**Information zur Bauvoranfrage für den Neubau eines Mehrfamilienhauses mit 6 Wohneinheiten in Engen, Deicherbuck, Flst.Nrn. 413 und 414**

Bereits im Gemeinderat am 14.01.2020 wurde über eine Bauvoranfrage im Deicherbuck auf Flst.Nrn. 413 und 414 berichtet und informiert, dass aus Sicht des Baurechtsamtes sich das Vorhaben an der geplanten Stelle nicht einfügen würde.

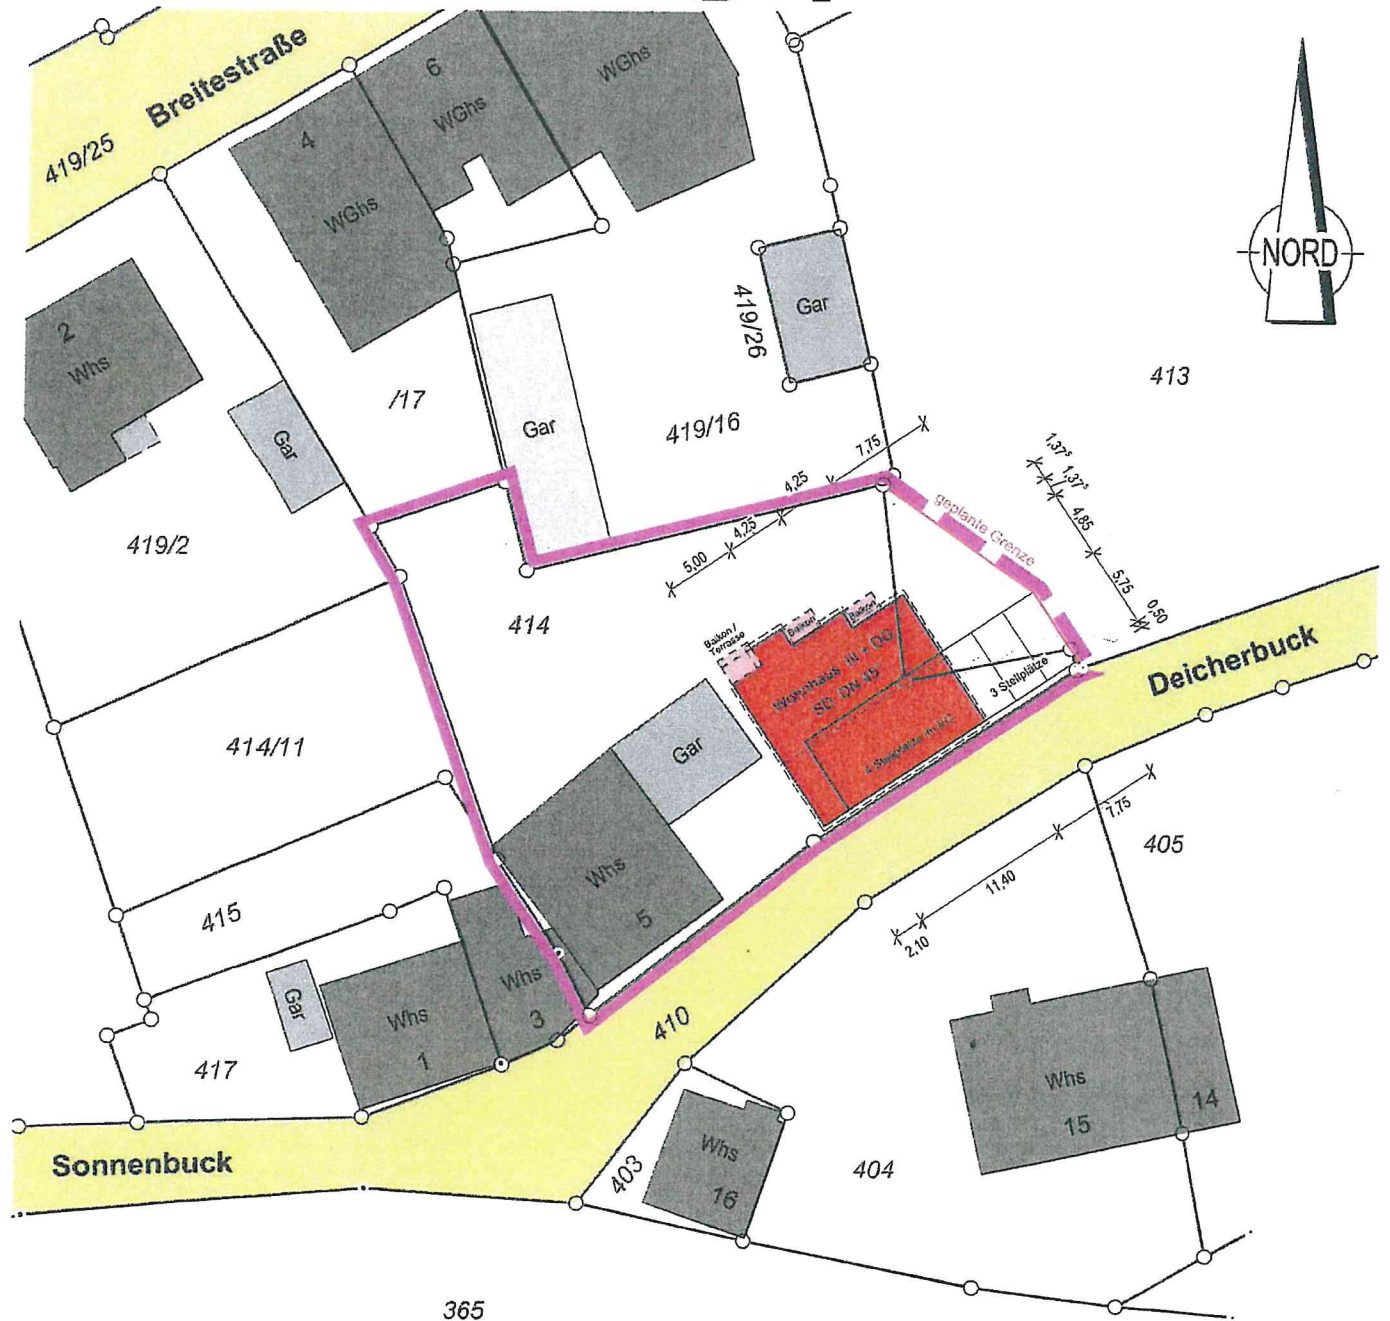
Geplant ist ein Mehrfamilienhaus mit 7 Stellplätzen zu errichten. Die Höhe des neuen Wohnhauses beträgt bergseitig 3 Geschosse und talseitig 5 Geschosse zuzüglich eines steilen Satteldachs. Der Neubau soll mit einer Größe von 13,50x10,60 m gebaut werden, wobei durch den steilen Nordhang ein Teil des Gebäudes tief gegründet werden muss und von dort betrachtet eine Gebäudehöhe von ca.19,25 m bis zum First entstehen würde.

Ausgehend von der bestehenden Bebauung ist der geplante Neubau im First um etwa ein halbes Geschoss höher, die Traufe ist geringfügig höher geplant, obwohl der Deicherbuck vom Eingang des Bestandsbaus um fast ein Geschoss abfällt.

Die Gebäude auf den im Westen angrenzenden Grundstücken sind deutlich kleinteiliger und niedriger. Daran anschließend befinden sich allerdings zwei größere Mehrfamilienhäuser, die talseitig 7 Geschosse aufweisen und bis zum Geländeniveau der Breitestraße reichen.

Die weitere Bebauung im Bereich des geplanten Neubaus ist kleinteilig und weist talseitig in der Regel etwa 3 Geschosse auf. Eine Teilfläche des geplanten Neubaus liegt im Geltungsbereich des Bebauungsplans, der an diesem steilen Hang eine private Grünfläche festlegt. Da die Teilfläche eher untergeordnet scheint, könnte hier einer Abweichung vom Bebauungsplan zugestimmt werden. Auf den steilen Hang und eine ggf. erforderliche Hangsicherung wird hingewiesen.

Der Neubau fügt sich von seiner Höhe her nicht ins Umfeld ein. Die überplante Grundfläche und Nutzung würde sich einfügen. Dem Antragsteller wurde empfohlen die Pläne zu überarbeiten und der Bauvoranfrage nicht zugestimmt.

Inzwischen wurde vom Architekten signalisiert, dass eine Änderung der Planung und geringfügige Reduzierung der Firsthöhe (1,25 m) denkbar sei, jedoch das Gesamtvolumen des Gebäudes wegen der besonderen Situation am Hang nicht weiter reduziert werden könne, da sonst keine Wirtschaftlichkeit mehr gegeben sei.

Bis zur Sitzung wird eine Abwicklung auch der umliegenden Bebauung vorgelegt, die eine bessere Beurteilung ermöglichen sollen. Nach wie vor wird städtebaulich die Größe des Vorhabens neben der relativ kleinteiligen Bebauung kritisch gesehen, wobei eine Beurteilung nach § 34 BauGB zum Ergebnis einer Einfügung kommen könnte, sofern über die Straßenabwicklung mit der umliegenden Bebauung sich dieses herausstellen würde. Dies könne gegebenenfalls die Aufstellung eines Bebauungsplans erforderliche machen, sofern der TUA sich der kritischen Beurteilung anschließt.
